Autorité environnementale

**Avis délibéré de l'Autorité environnementale
sur le projet de parc éolien en mer
au large de Saint-Nazaire (44)**

n°Ae : 2015-11

Figure 8 : Répartition des observations du Puffin des Baléares en été
(Source : dossier de demande de concession d'utilisation du domaine public maritime)

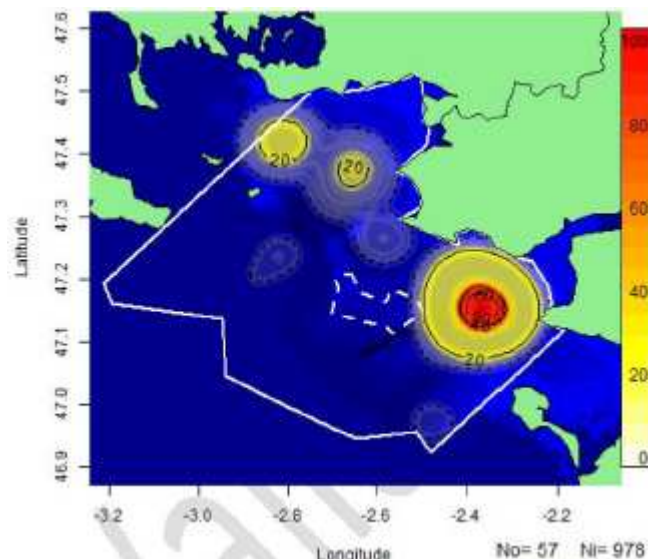
Le Puffin des Baléares (espèce classée en danger critique d'extinction sur la liste rouge mondiale, et l'un des oiseaux les plus menacés d'Europe avec un déclin de -7,4 % par an de ses effectifs) est à signaler, la population présente de manière saisonnière dans l'aire d'étude ayant été estimée jusqu'à 5 460 individus soit 22 % de la population mondiale⁴¹.

⁴¹ Il est à signaler que les stationnements post-nuptiaux qui ont lieu dans la zone avec de nombreux déplacements probables entre les sites présentés figure 8 et alentours (suivant les bateaux de pêche) correspondent à la mue annuelle, période où les capacités de vol sont très réduites et les dépenses énergétiques en vol nettement augmentées.

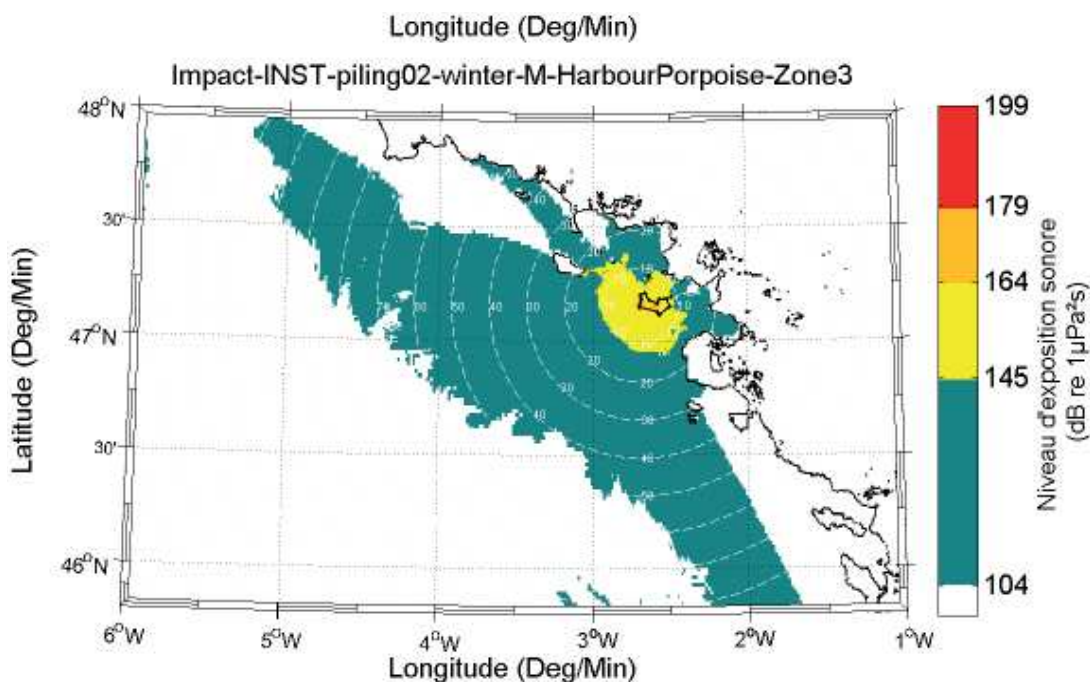
Le rayon dans lequel des pertes d'audition permanentes des mammifères marins entraînant une réduction de leur espérance de vie lors d'une exposition au bruit de battage pendant une seconde est de 2,2 km pour le Marsouin commun, 1,4 km pour le Phoque gris et 140 mètres pour le grand Dauphin. La zone de modification comportementale du Marsouin commun est de 13,2 km. Elle est portée à 20,5 km lors du battage simultané de deux pieux (et la figure 11 montre que le secteur où le bruit sera perceptible par le Marsouin commun s'étend du sud du Finistère à l'estuaire de la Gironde).

Moyennant l'ensemble de ces mesures, le dossier estime que l'impact résiduel est « non significatif ». L'Ae souligne que cette conclusion repose sur une application concomitante, adéquate et réussie de l'ensemble de ces mesures.

Figure 12 : exemples de deux types de barrières anti-bruit (gonflable à gauche, télescopique à droite) (source : fascicule B1, annexe n°7)

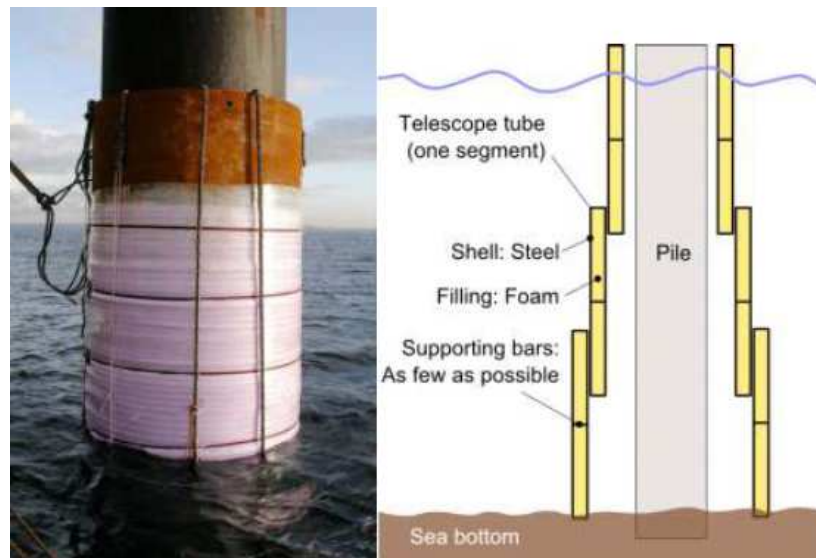
Sous ces conditions, le bruit ainsi géré produira effectivement moins d'impacts, notamment sur les mammifères marins étudiés. En revanche, l'incertitude existante sur l'effet de bruits très violents sur de nombreuses espèces, dont la capacité de fuite n'est pas suffisante pour se mettre à l'abri, justifie que le maître d'ouvrage a recherché des moyens d'atténuer à la source le bruit émis. Deux techniques sont présentées avant d'être écartées : le recours à un rideau de bulles (abattement du bruit pouvant atteindre 18 dB), écarté en raison des courants marins, ou le recours à une barrière anti-bruit (gonflable, ou télescopique remplie de mousse. L'abattement du bruit peut atteindre 20 dB).

Le dossier écarte ces techniques en précisant : « Ces dispositifs sont à étudier, mais pour l'instant leur efficacité, et surtout leur viabilité économique, restent à prouver (Dolman & Simmonds, 2010). Pour l'heure, il convient d'axer les efforts sur l'utilisation des techniques les moins bruyantes, à défaut de réelles solutions pour diminuer le bruit généré ».
